Agence de l'eau
Rhin-Meuse

BILAN SUR LA REMISE EN EAU DU BRAS SECONDAIRE DE LA MEUSE A HAN-SUR-MEUSE

Bureau d'études THERA

radier du pertuis (entrée du bras secondaire de la Meuse) à sec le 20/07/04

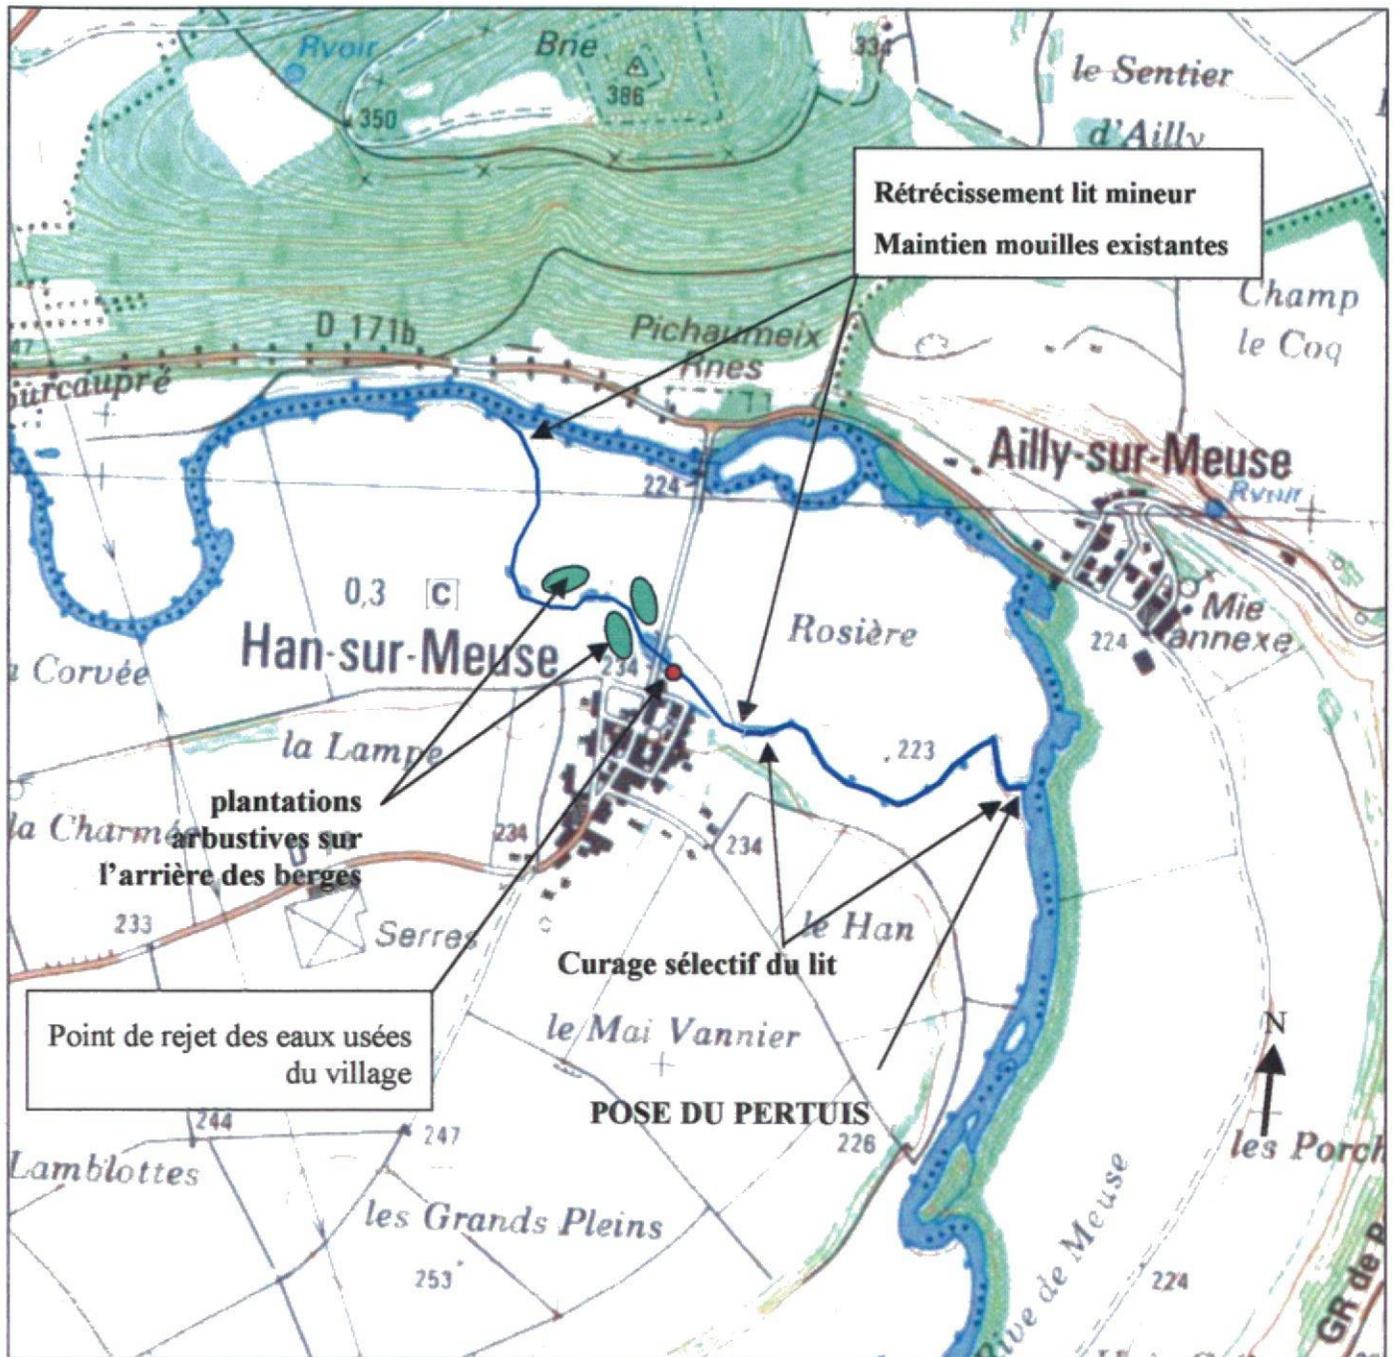
EVALUATION DETAILLEE			
1. DECHETS		ETAT DE PROPLETE	
Remarques	X	0 déchet	
		Quelques unités	
		Matériaux non évacués	
		Nouveaux dépôts	
2. ENTRETIEN DU LIT			
Objectifs d'écoulement atteints	Oui		Remarques : Le radier du pertuis a semble-t-il été remonté à la demande de VNF, ce qui limite la connexion hydraulique à la diffluence, inexistante le jour de la visite malgré une situation d'étiage peu marquée. Le 20/07/04, le niveau de la Meuse s'établissait 10 à 15 cm sous le niveau du radier. De plus, de nombreux atterrissements déposés dans le bras lors de la crue hivernale 2004 constituent des obstacles plus hauts que le radier du pertuis En amont du pont de Han, des brèmes ont été observés dans une fosse déconnectée, ainsi que des alevins
	non	X	
Respect correct des embâcles nuisibles	oui	X	Remarques :
	non

CONSEILS ET SUGGESTIONS :			
<ul style="list-style-type: none"> <input type="checkbox"/> Le problème principal est celui de la présence d'atterrissements considérables à l'aval du pertuis, remettant en cause la communication directe entre la Meuse et son bras secondaire, objectif principal des travaux. Afin de suivre au plus près l'évolution de ces atterrissements, il pourrait être souhaitable d'en réaliser un suivi régulier, tout en recueillant auprès des riverains le comportement que présentait ce bras avant travaux en matière d'atterrissements. Ce suivi constituerait une aide précieuse pour adapter éventuellement les travaux réalisés. Néanmoins, vu la quantité considérable d'atterrissements apportée par une seule crue non exceptionnelle, la pérennisation de la mise en eau de cette annexe pourrait être compromise. <input type="checkbox"/> Afin d'améliorer l'intégration paysagère du pertuis, il serait utile de remblayer de part et d'autre avec de la terre compactée et ensemencée, accompagné éventuellement de plantations. L'endroit n'étant pas facilement accessible à pied, l'entretien à prévoir devra être limité au minimum en cas de travaux.

illustration n° 2: aval immédiat du pertuis dans le bras de la Meuse

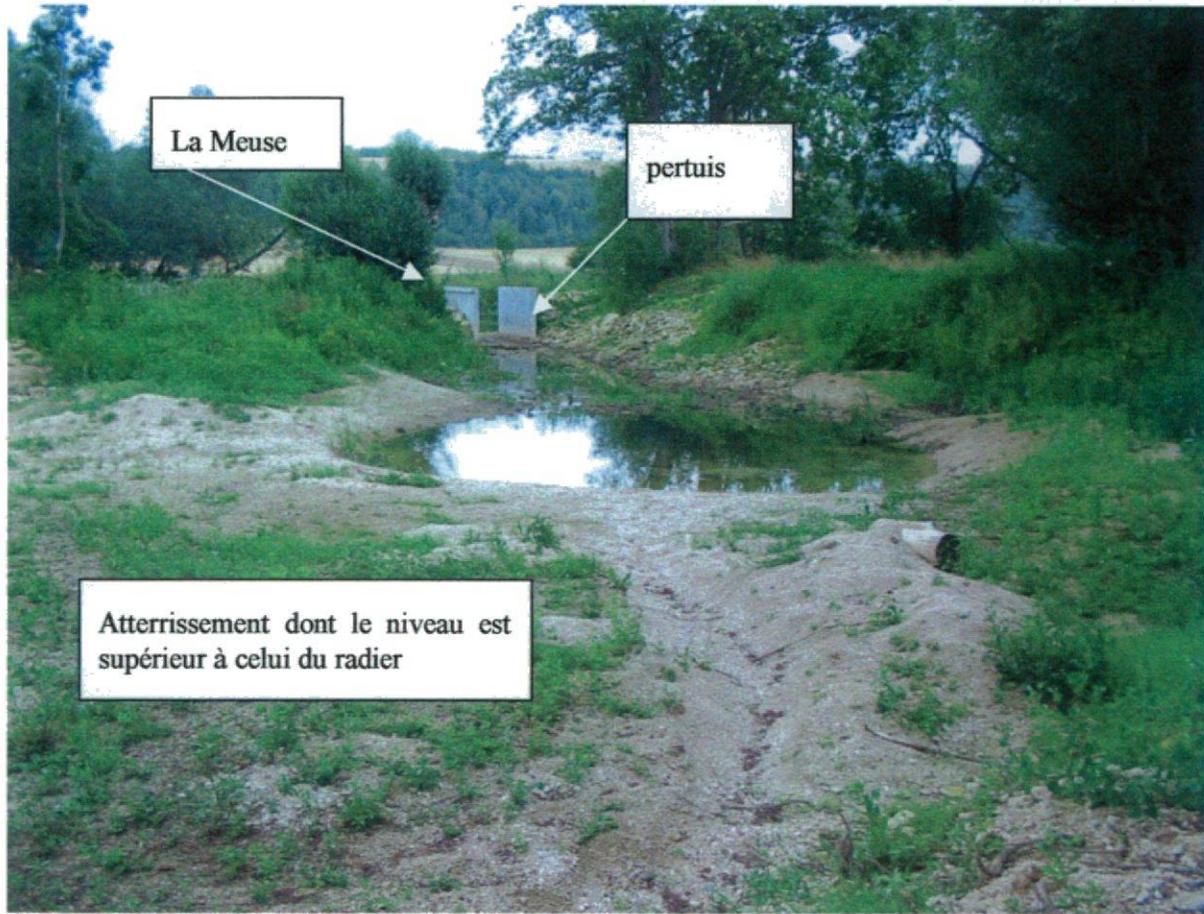
L'ensemble de ce tronçon présente des dépôts en quantité importante de graviers amenés lors de la crue hivernale, en une seule saison. La crue principale a eu lieu en janvier 2004. Sur le secteur Meuse médiane ici concerné, la fréquence de retour de cette crue est médiane (sur le secteur Meuse amont : fréquence quinquennale à décennale).

Les berges sont légèrement déstabilisées par endroits.

illustration n° 8 : secteur à l'aval du pont, vue vers l'amont. Mouilles sans communication directe

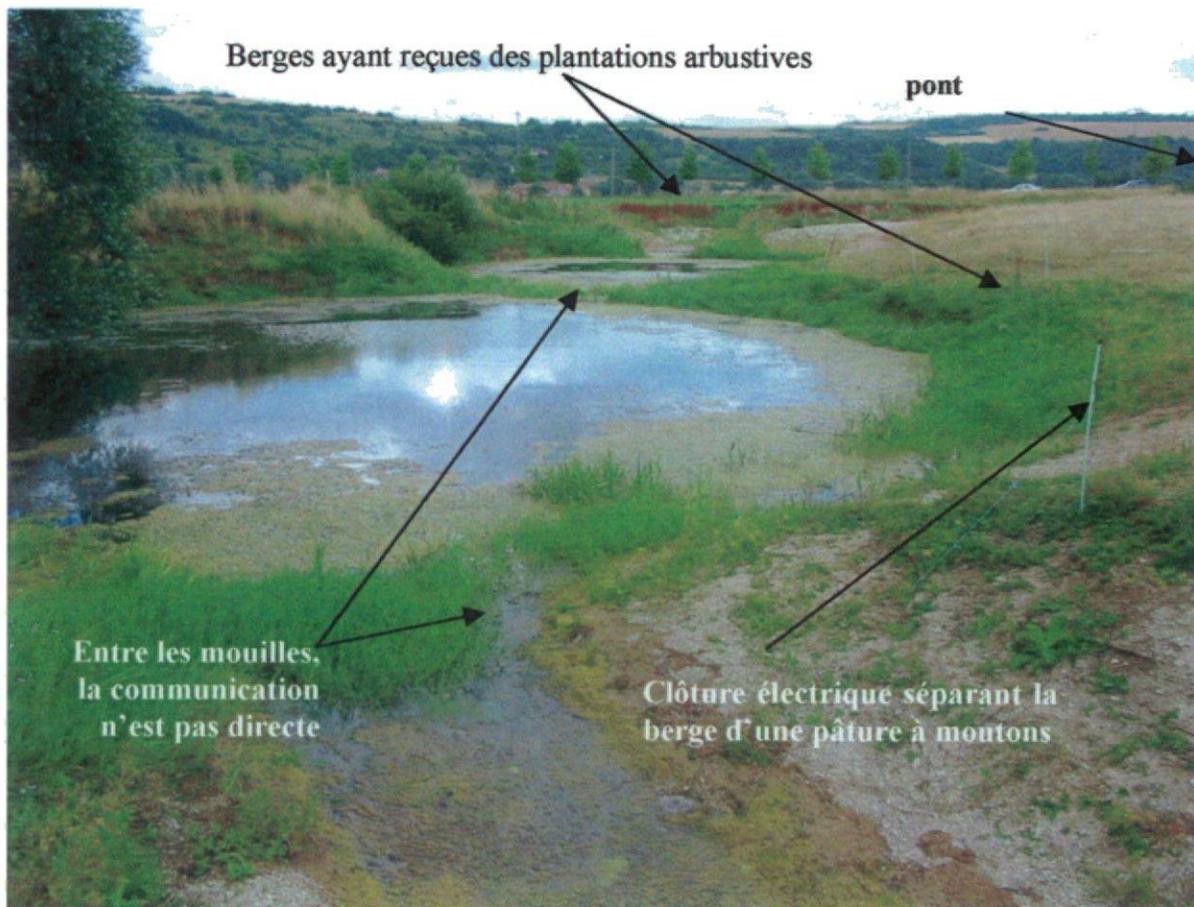
Des plantations arbustives (noisetiers notamment) ont été réalisées sur les berges de cette partie de bras. En rive gauche, une clôture à moutons protège les berges du piétinement des animaux et les plantations. En rive droite, aucune clôture ne sépare le pré des berges, mais le pré semble destiné à la fauche et non à la pâture.
